IMPIANTO FOTOVOLTAICO ARMENTO (PZ) _ Riscontro

A. Dalle osservazioni del **Soprintendenza Speciale per il Piano Nazionale di Ripresa e Resilienza con nota prot. N. 0167195 del 18/10/2023** emerge quanto segue:

Figura 26_ Valutazione degli impatti cumulativi_ (Fonte: rsdi.regione.basilicata.it)

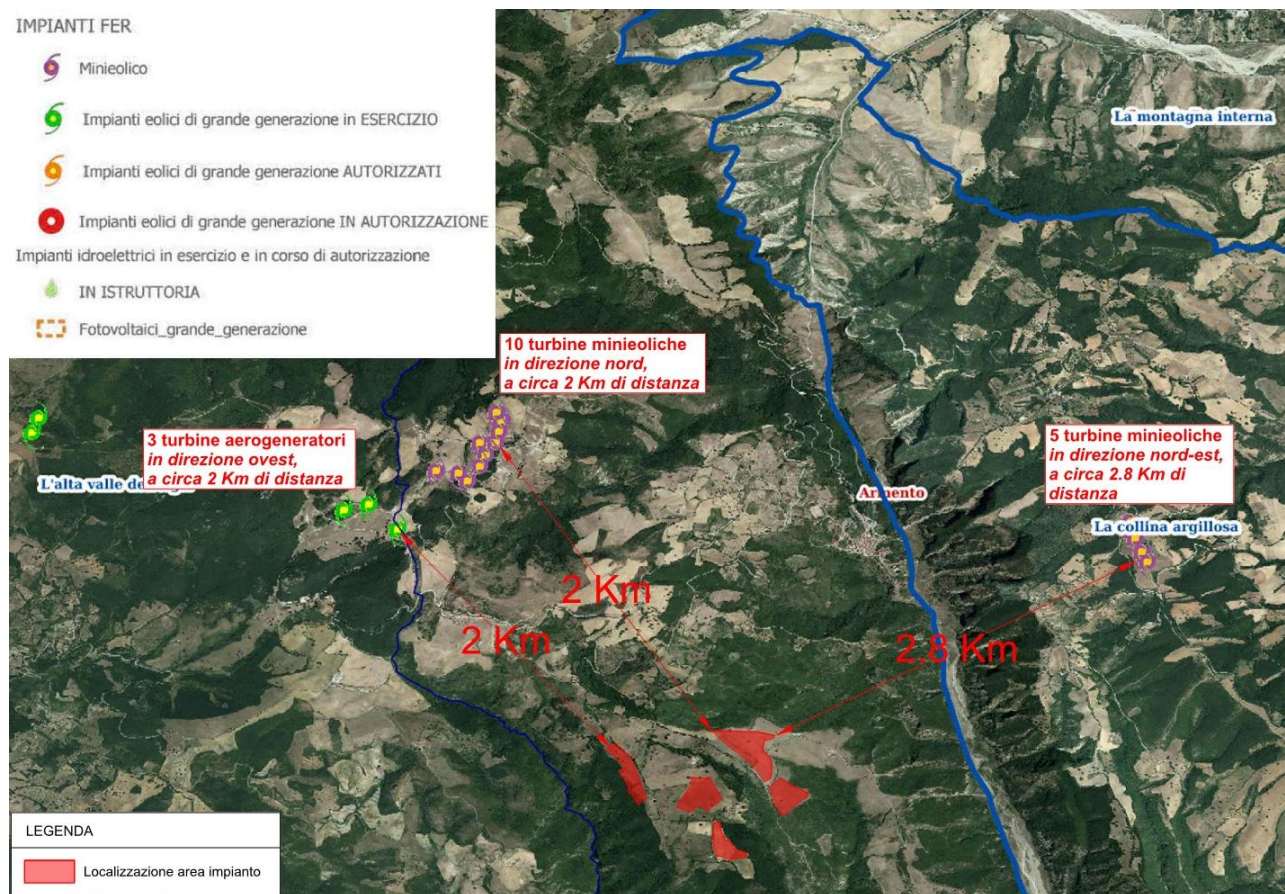
In risposta all'osservazione di cui al punto 2.1.b. della **Soprintendenza Speciale per il Piano Nazionale di Ripresa e Resilienza** dall'analisi effettuata si osserva anzitutto che l'area di impianto dista meno di 2 Km da n.3 aerogeneratori in direzione ovest, circa 2 Km da 10 turbine minieoliche in direzione nord-est e circa 2.8 Km da 5 turbine minieoliche in direzione nord-est (vedi Fig.26). Pertanto, **non si verifica alcun effetto cumulo** considerando sia le notevoli distanze con gli impianti FER in esercizio individuati, sia la morfologia variabile del territorio della "Alta Valle dell'Agri", nell'ambito del quale i suddetti aerogeneratori sono distribuiti "a macchia di leopardo".

Si evidenzia in ogni caso l'**irrilevanza degli aerogeneratori attenzionati dal MIC ai fini della valutazione degli impatti cumulativi del progetto fotovoltaico della proponente.**

Invero, come ripetutamente ribadito dalla giurisprudenza amministrativa, "gli impatti cumulativi vanno misurati in presenza di progetti analoghi tra di loro", mentre così non è nel caso in esame, venendo in rilievo un progetto fotovoltaico e non anche un nuovo eolico (*ex multis*, TAR Lecce, sent. nn. 248/2022, 586/2022 e 1267/2022; confermate dalla recente sentenza del Consiglio di Stato n. 8029/2023).

Per stessa ammissione del MiC, inoltre, alcuni degli impianti eolici attenzionati non risultano ancora autorizzati.

Pertanto, il parere espresso dal Ministero incorre in un secondo errore metodologico di considerare, ai fini della valutazione degli impatti cumulativi, gli impianti in corso di autorizzazione "mentre l'allegato VII al Testo Unico dell'Ambiente richiede che tale valutazione sia limitata solo ad "ad altri progetti esistenti e/o approvati" (Cons. St., sent. n. 8029/2023).
